令和7年度「菊陽町通学路交通安全プログラム」に基づく通学路等合同点検

【武蔵ヶ丘北小学校】 令和7年5月20日（火）午前7時から

【令和7年6月27日現在】

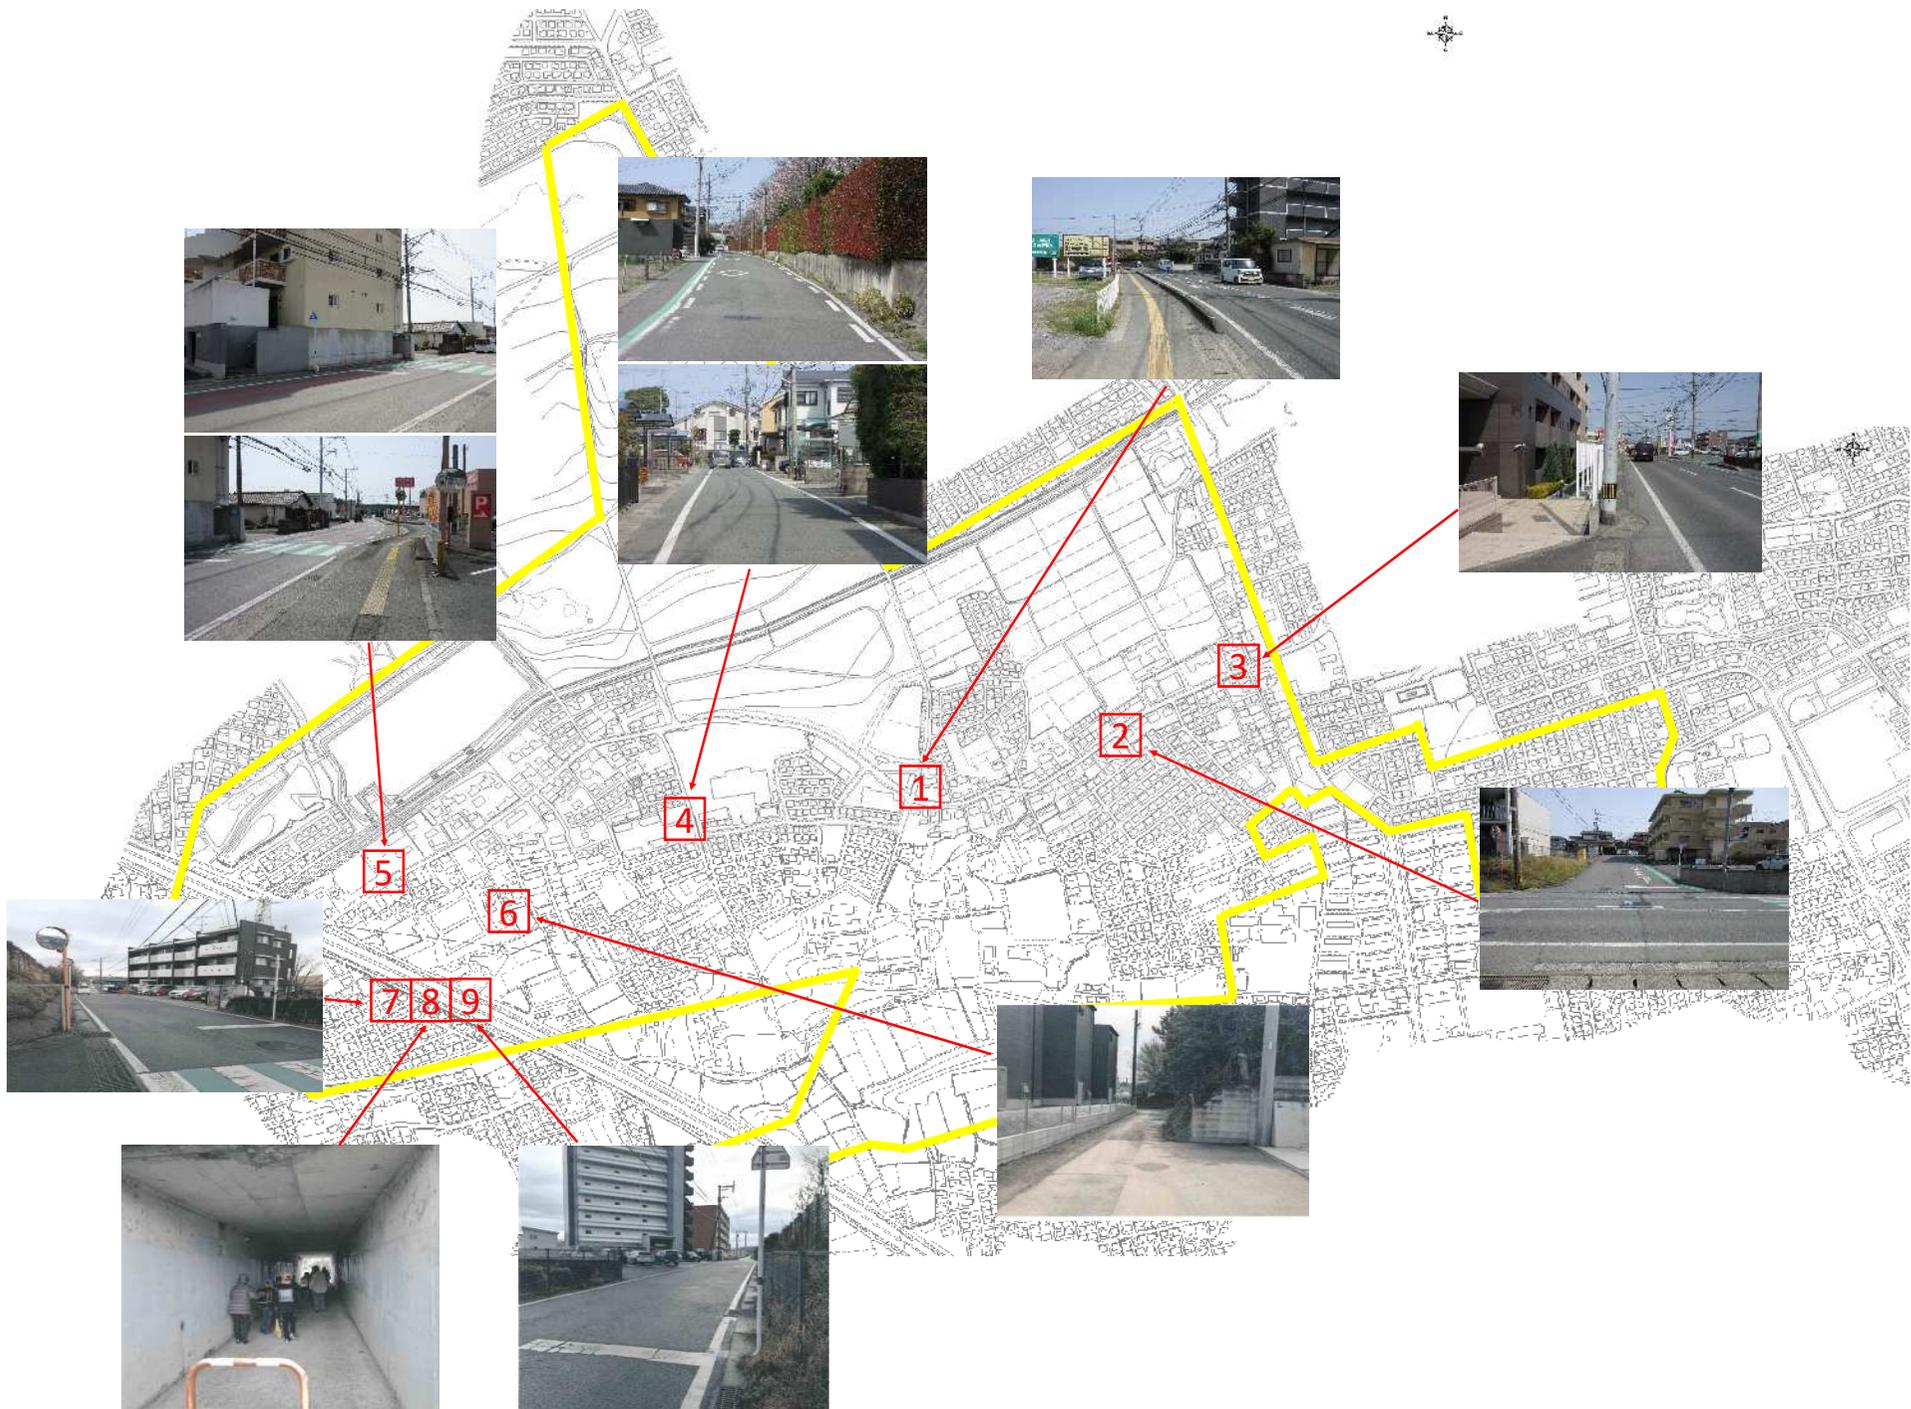
No.	地図番号	路線名	危険箇所	状況	学校等からの要望	対策の内容	対策の進捗状況
5	5	県道熊本大津線	ロッキー前の横断歩道	近くに信号があり、それに気を取られるのか、児童が手を挙げて渡る意思表示をしても、通り過ぎる車がいる。ダイヤマークと横断歩道の標識はあるが、通学路の標識や飛び出し注意の置き看板がない。	<ul style="list-style-type: none"> ・通学路の標識 ・飛び出し注意の看板 	【危機管理防災課】「通学路注意」看板の設置を検討する。	【危機管理防災課】「通学路注意」看板×1設置済
6	6	町道花立16号線及び里道	花立地区	横断歩道があるところまで、迂回して登校しているが迂回路の一部がとても狭く、車1台が通っても登校する児童が安全に交差できないため、児童は立ち止まって避けたり、歩道でない、斜めに盛り上がった草むらに入ったりして危険である。	<ul style="list-style-type: none"> ・道路の舗装、拡幅 	【建設課】里道の舗装について検討する。 【危機管理防災課】カーブミラーの設置を検討する。
